**AUDITORÍA PRACTICA DE SEGURIDAD  
INTERSECCIÓN 9**

**AVENIDA MIGUEL ÁNGEL DE QUEVEDO Y  
UNIVERSIDAD**

# Evaluar posible eliminación de la glorieta de los coyotes quedando en intersección de 4 ramas con canalizaciones de vuelta derecha e isletas de refugio (banqueta) para los peatones

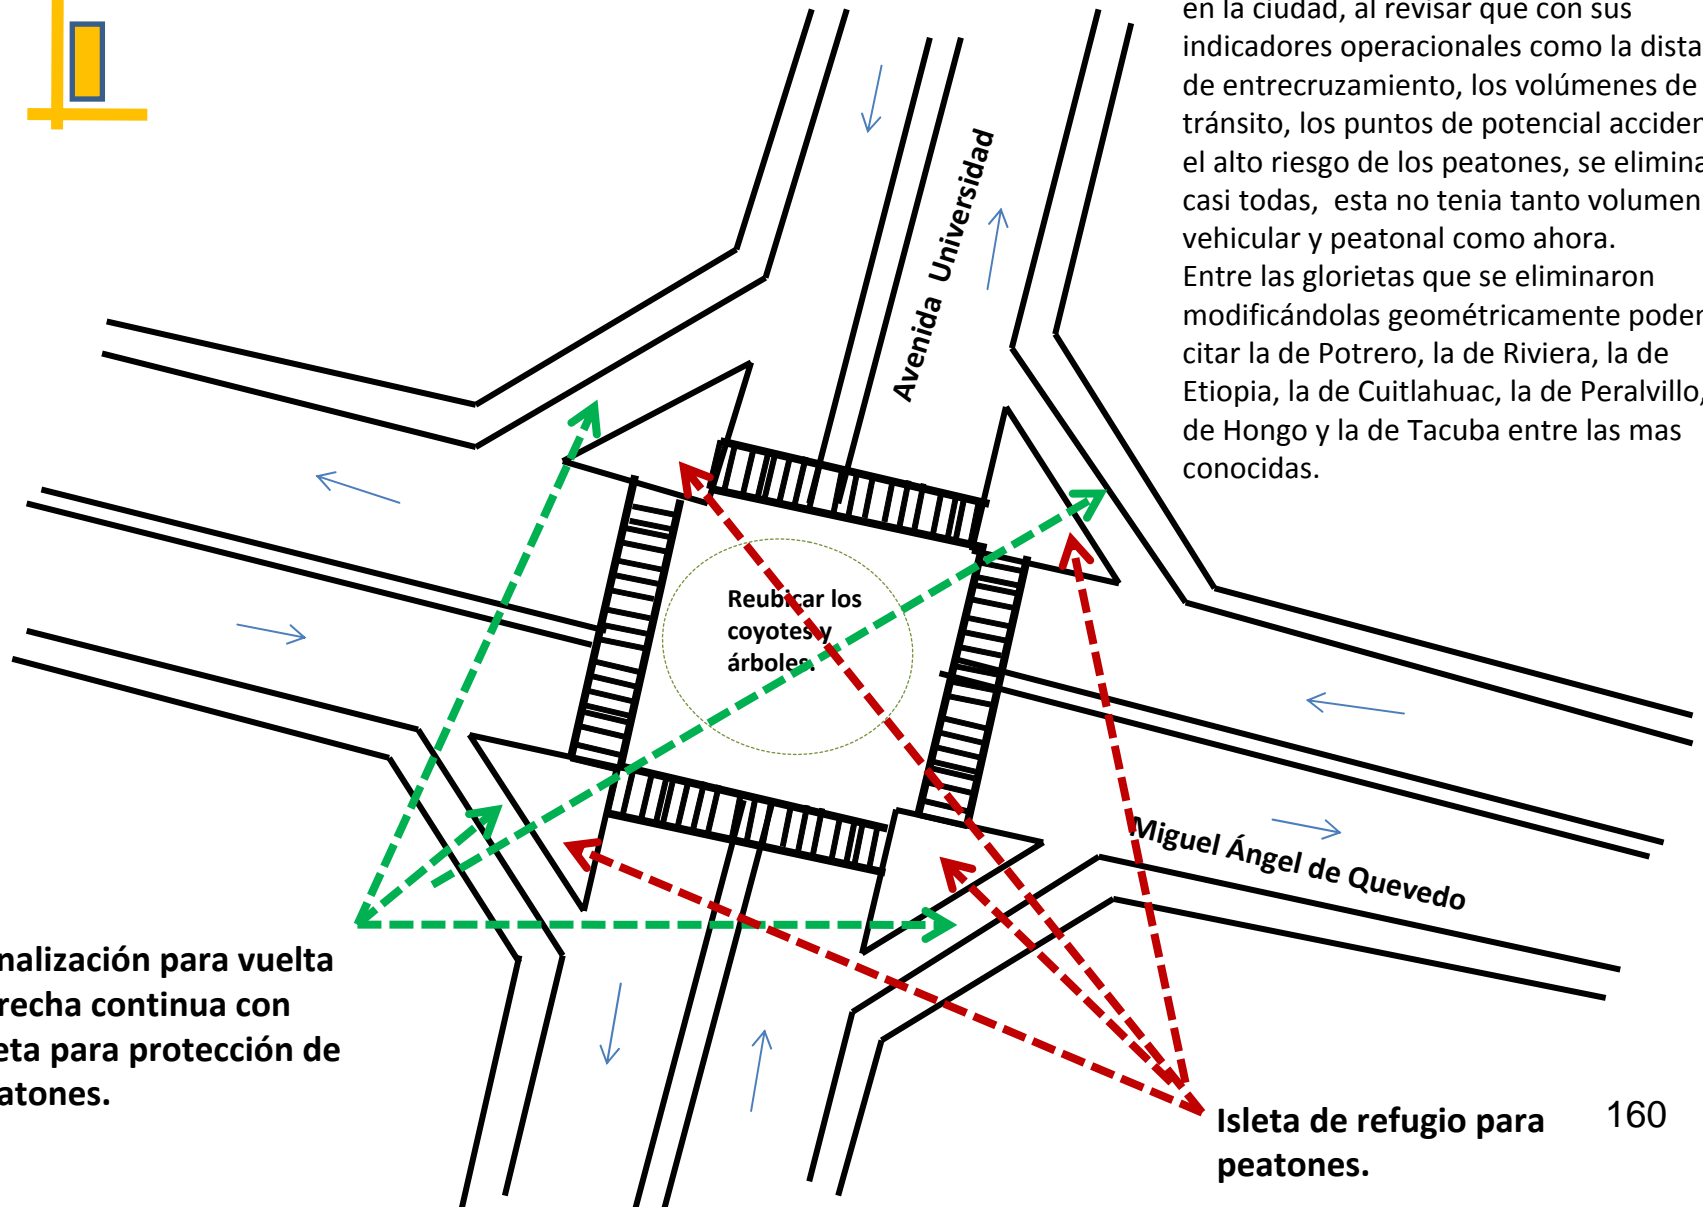
Existían en los años 70's casi 300 glorietas en la ciudad, al revisar que con sus indicadores operacionales como la distancia de entrecruzamiento, los volúmenes de tránsito, los puntos de potencial accidente y el alto riesgo de los peatones, se eliminaron casi todas, esta no tenía tanto volumen vehicular y peatonal como ahora. Entre las glorietas que se eliminaron modificándolas geométricamente podemos citar la de Potrero, la de Riviera, la de Etiopia, la de Cuitlahuac, la de Peralvillo, la de Hongo y la de Tacuba entre las más conocidas.

Canalización para vuelta derecha continua con isleta para protección de peatones.

Isleta de refugio para peatones. 160

## Problemática detectada y acciones a implementar

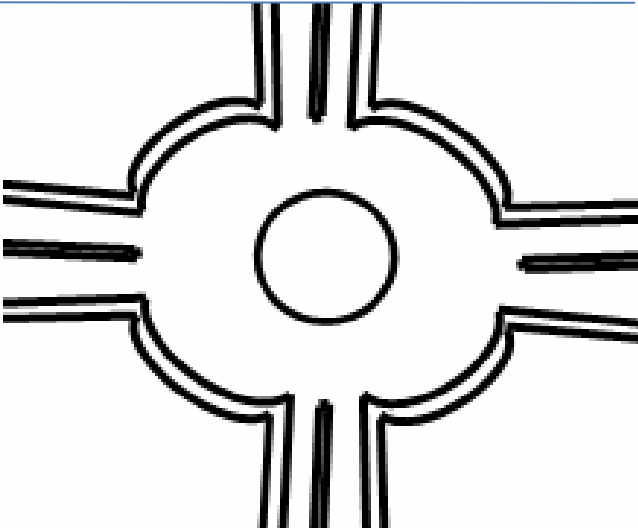
Denominación y correlación fotográfica	Problemática peatonal			
	<p>Las vueltas a la derecha impiden que el peatón aproveche su tiempo y espacio para cruzar con seguridad.</p>	<p>No existen semáforos para peatones en ninguna de las cuatro ramas de la intersección, solo semáforos vehiculares.</p>	<p>Existen marcas tipo cebra pero ya muy des pintadas, es indispensable pintarlas mas frecuentemente</p>	
	<p>Hay banquetas muy dañadas que requieren ser adecuadas.</p>	<p>En una visita si había policías actuando, en otra no hubo policías. Existen en dos de las esquinas, rampas de accesos y salidas de vehículos, en áreas conflictivas.</p>	<p>En 2 de las 4 esquinas hay muchos puestos invadiendo la vía peatonal restando seguridad al peatón.</p>	
Problemática conductores	Acciones a implementar			
<p>Las glorietas operan bien solo con volúmenes vehiculares muy bajos. Esta glorieta es muy pequeña y con grandes vueltas izquierdas y flujos vehiculares muy altos. Los puntos de potencial accidente son muchos.</p>	<p>1 Colocar semáforos peatonales en las 4 ramas de la intersección.</p>	<p>2 Repintar las marcas tipo cebra y darles un mantenimiento frecuente.</p>	<p>3 Reparar las banquetas de toda la intersección, destinando recursos para su mantenimiento.</p>	<p>4 Deben eliminarse ó reubicarse los puestos "fijos y semifijos" de las esquinas sureste y suroeste.. También deberán reubicarse ó señalarse los accesos y salidas de las esquinas.</p>

<p>Los vehículos que van a dar vueltas izquierdas saturan el área impidiendo que los que van a seguir de frente lo hagan con seguridad..</p>	<p>5 Programar una fase todo rojo para el paso seguro de los peatones que evite el conflicto vuelta derecha.</p>	<p>6 Revisar el diseño geométrico de la intersección, analizar conveniencia de eliminar la glorieta dejando intersección de 4 ramas con ó sin canalizaciones.</p>	<p>7 Verificar conveniencia de aumentar tamaños de los lentes de semáforo y colocarles visera a los que no la tienen.</p>	<p>8 Incrementar señalamiento para peatones. 9 Reubicar base de autobuses en las esquinas, solo parada momentánea.</p>

# Fotografías de la intersección desde cada uno de los accesos

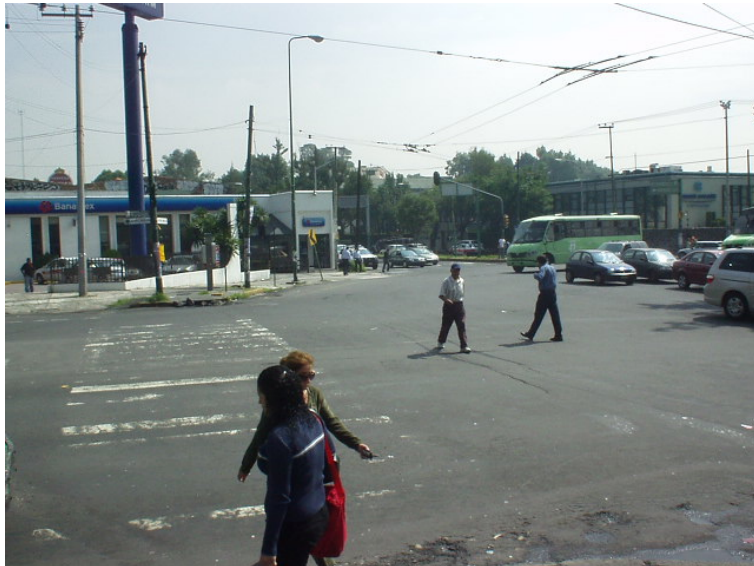
**En la intersección 2 de las 4 esquinas están saturadas completamente de puestos fijos y semifijos, que dificultan el caminado seguro de los peatones, deben ser reubicados.**

# Intersección de grandes dimensiones, en la que el peatón con frecuencia, realiza actos inseguros o imprudentes.

**Adicionalmente a los puestos son muchos los obstáculos sobre la banqueta, que constituyen grandes riesgos, para los peatones como árboles, postes, registros destapados, casetas de teléfono, piedras, bases de postes y cables colgando, cajas de control telefónico, hidrantes, etc.**

**Para gente de la tercera edad, tropezar y caer puede provocar fracturas múltiples, deben ser reparadas y darles mantenimiento.**

**Existen en la intersección rampas en banquetas y en algunos camellones para silla de ruedas para discapacitados pero no coinciden, por un lado está el paso tipo cebra y por otro las rampas.**

**Casi todo el señalamiento horizontal debe repintarse con frecuencia por seguridad.**

**También existen rampas de acceso y salida vehicular en 2 de las 4 esquinas y constituyen otro estorbo y riesgo para los peatones.**
